## Différences visuelles sur le galet tendeur 531 0628 30

**531 0628 30**

Version 11.2007  
**INA 0012**

Image 1: 531 0628 30 (ancienne version)

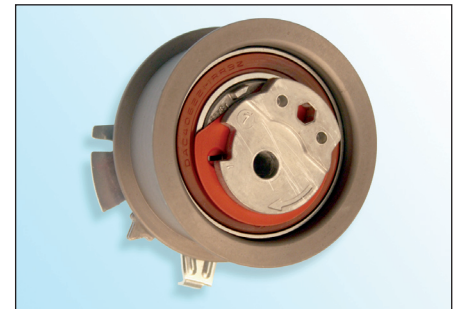
- Excentrique en métal fritté
- Traitement de surface E-Coat (noir)
- Joint de roulement noir

- Excentrique en Aluminium moulé
- Traitement de surface Zinc-Phosphore (Marron clair)
- Joint de roulement marron ou noir

Dans le cadre de l'amélioration constante de nos produits, le galet tendeur **531 0628 30** a été modifié.

L'ancienne version du galet tendeur peut **toujours** être utilisée et être montée selon les instructions du constructeur!

Lors du montage de la nouvelle version du galet tendeur, faire attention à ne **pas** endommager la couche de traitement de surface!
